1#楼屋面层平面图 变更前

变更内容：
檐口出挑距离修改

7#楼屋面构架层平面图 变更后

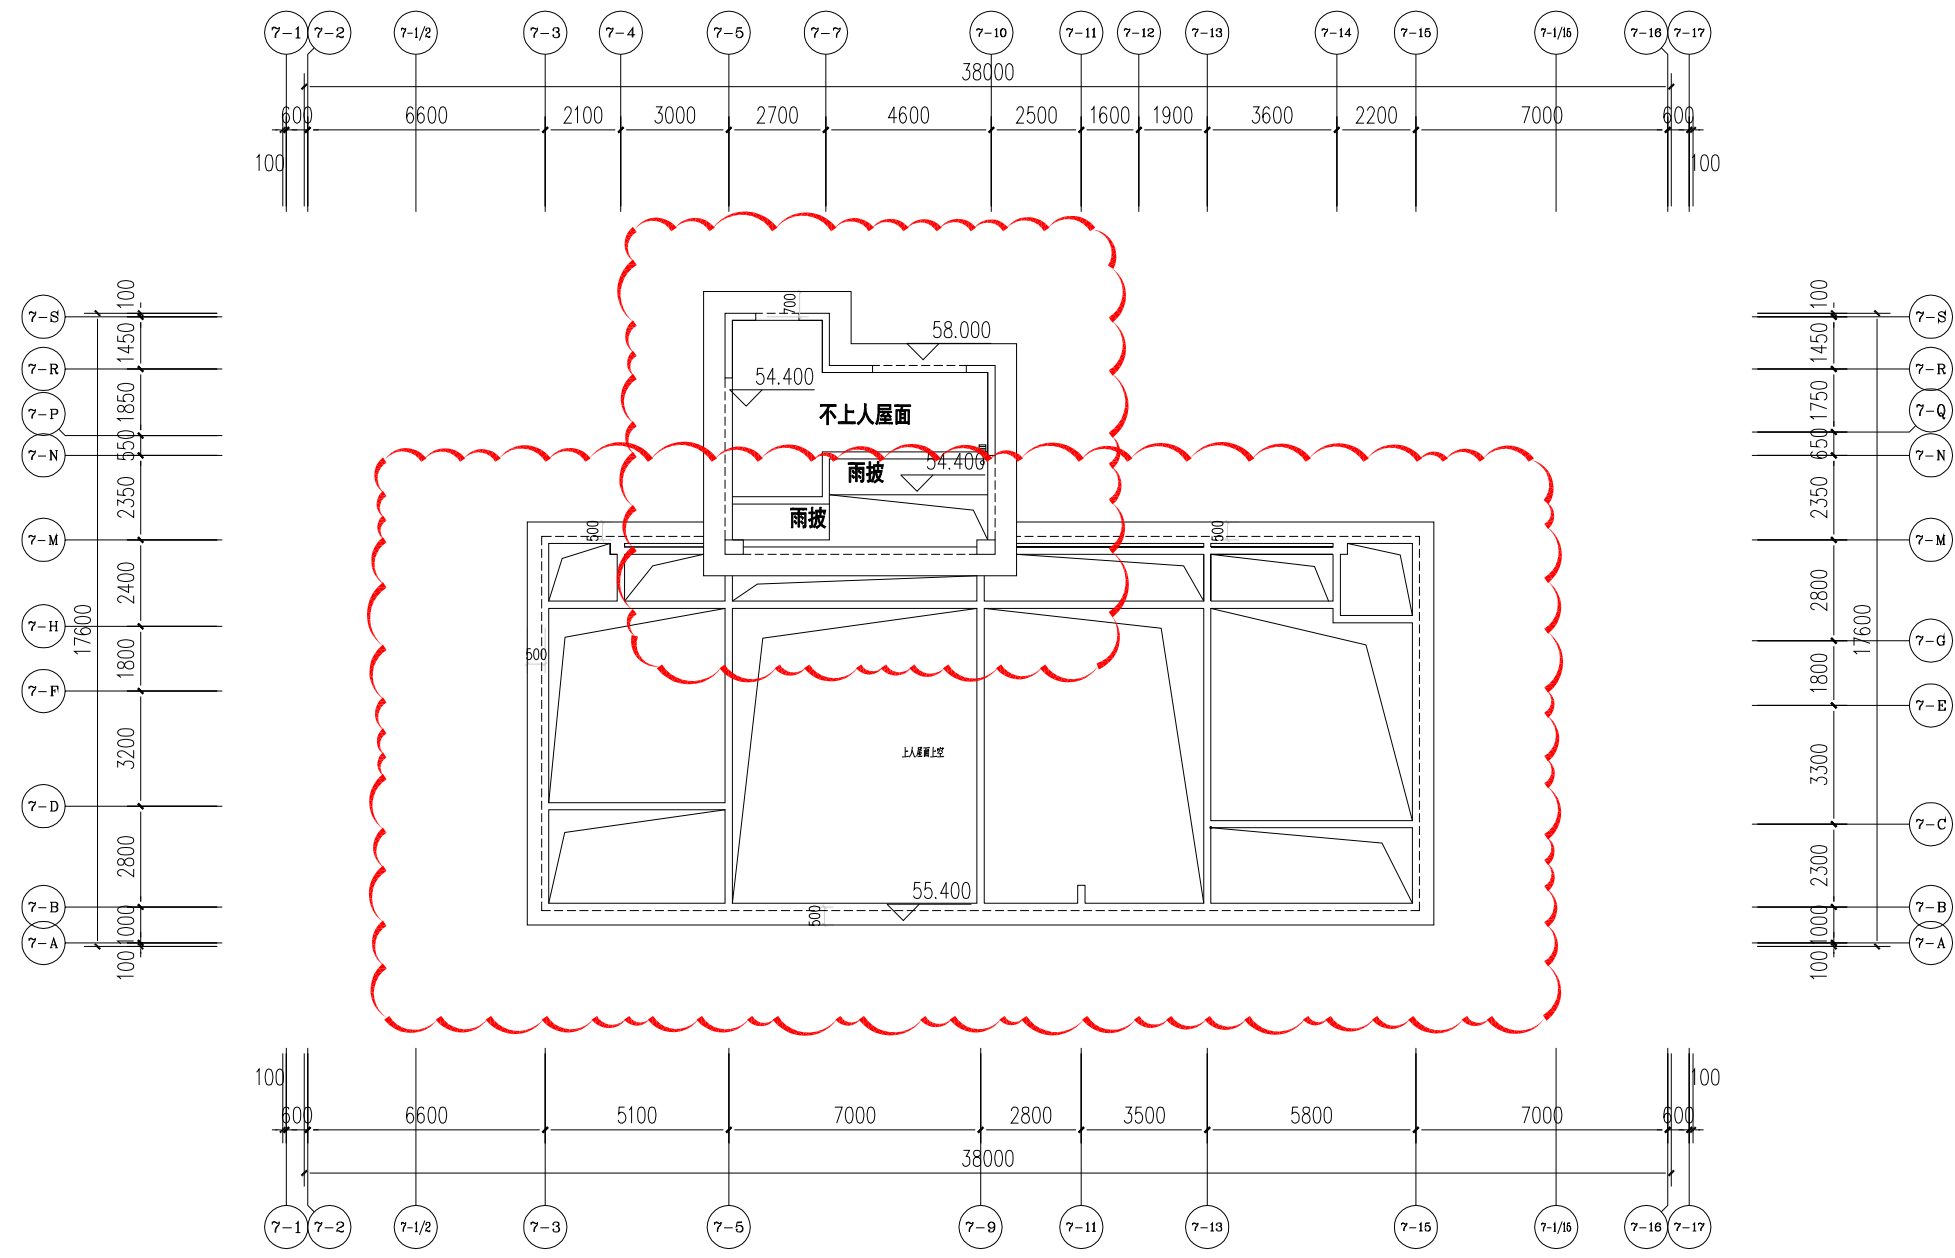
变更内容：
檐口出挑距离修改

7#楼⑥-1~⑥-17轴立面图 变更后

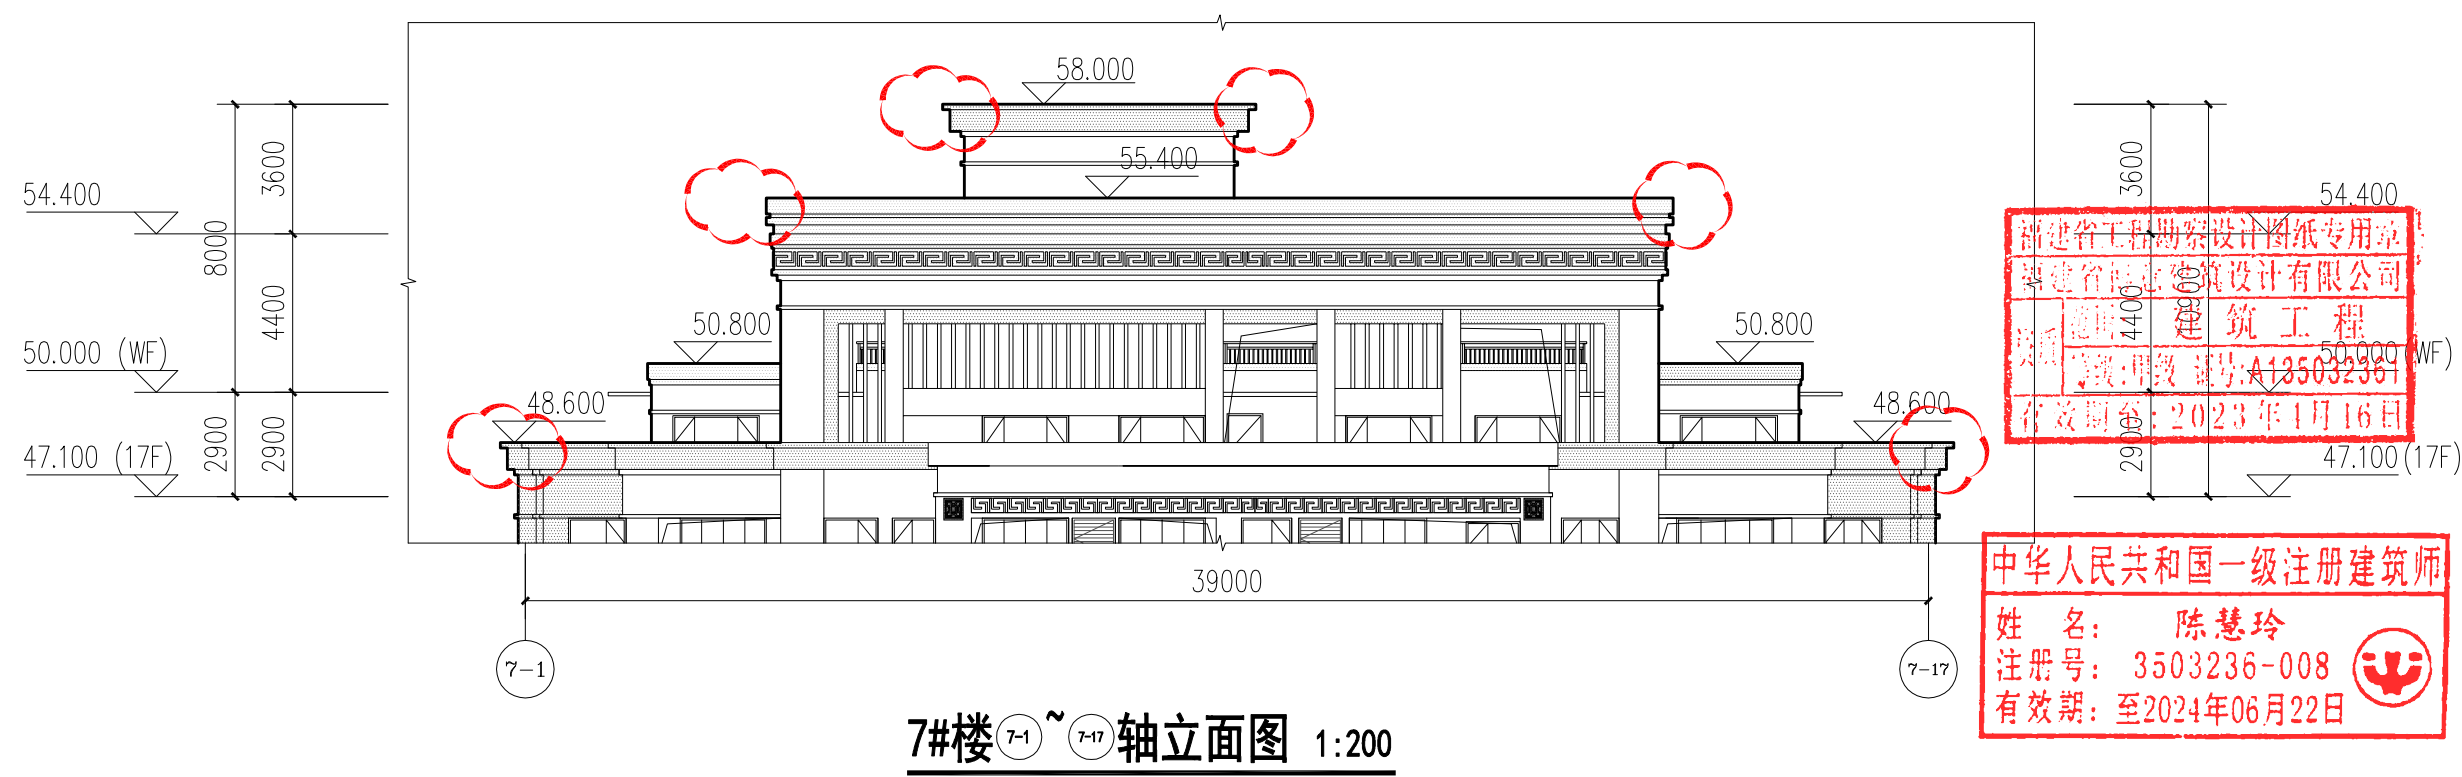
变更内容：
檐口出挑距离修改

8#楼屋面层平面图 变更后

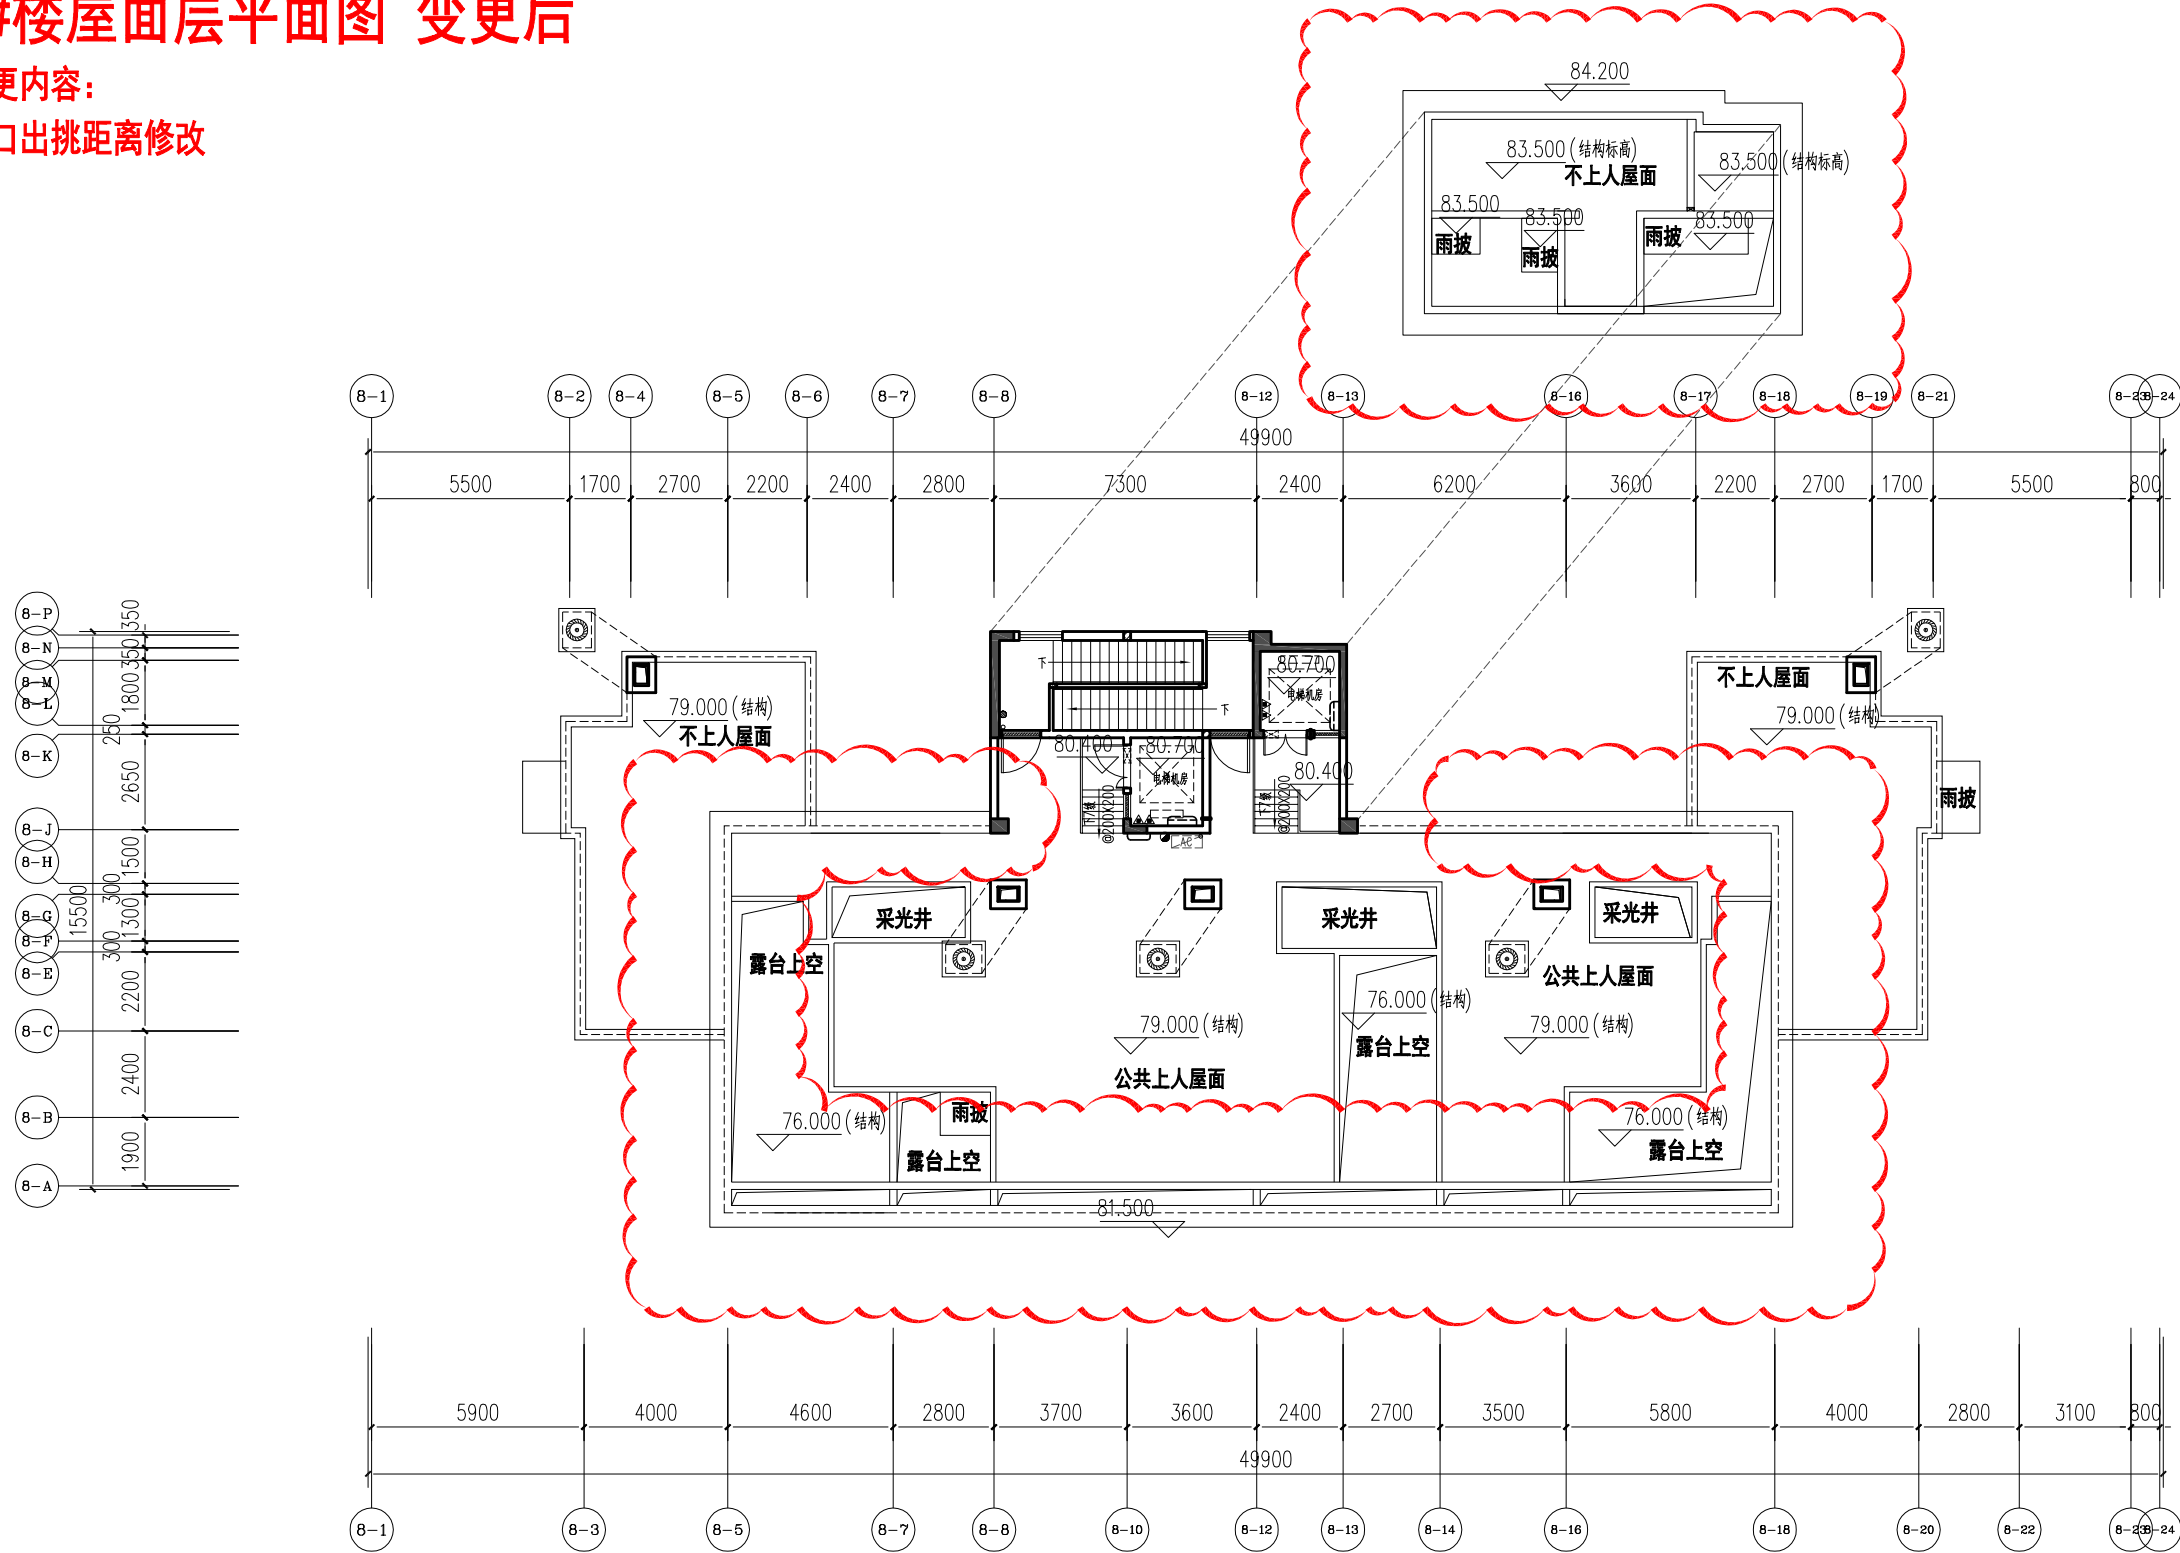
变更内容：
檐口出挑距离修改

8#楼 8-1~8-24 轴立面图 变更后

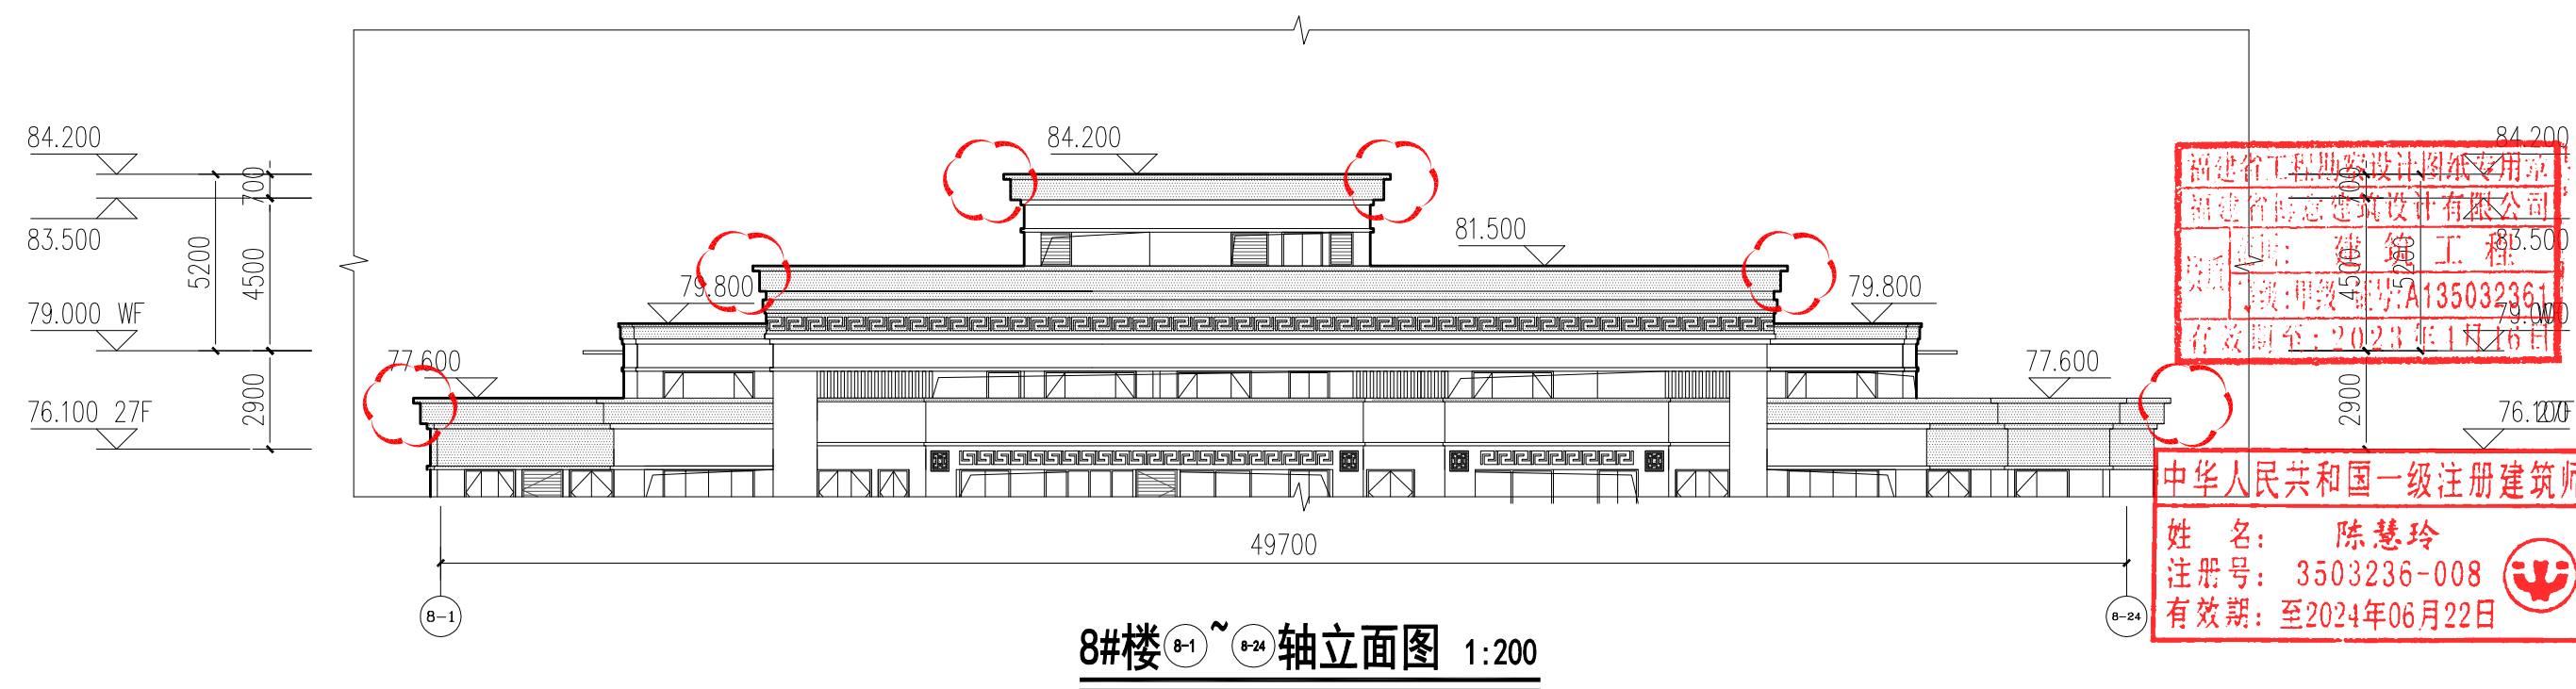
变更内容：
檐口出挑距离修改
